Reequipamiento de luz diurna en vehículos con señal PWM

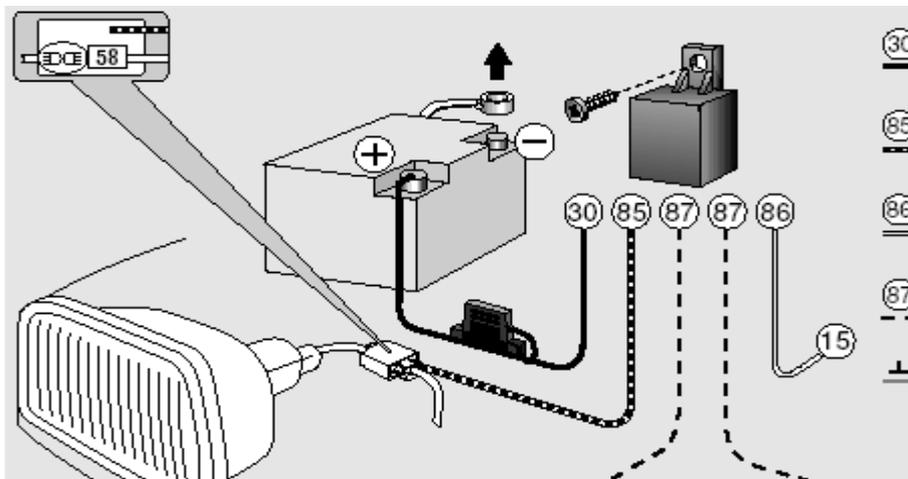
Al realizarse el reequipamiento de luces diurnas puede ser que el relé conmutador incluido en el suministro "rechine" con la iluminación del vehículo encendida. Ya que algunos fabricantes de vehículos activan la luz de posición mediante una señal con modulación de duración de impulsos (conexión y desconexión rápida de un consumidor con el que se regula la potencia), es necesario montar aquí un relé de acción más retardada.

la activación de la luz diurna resulta por medio de conectar el encendido al encender la luz de cruce, se apaga la luz diurna automáticamente. Esta conmutación se garantiza por medio de un relé, el cual es conectado al contacto de masa del relé en el borne 58 (luz de posición) (ver esquema de conexión). Debido a la señal PWM alternante, aquí puede resultar el mal funcionamiento arriba descrito, porque la bobina de relé no es abastecida regularmente con tensión.

dado el caso que resulte el mal funcionamiento arriba descrito, cambie el relé suministrado contra un relé con resistencia en paralelo hacia la bobina, como por ej.: 4RD 007 794-031 (relé conmutador 12V con soporte).
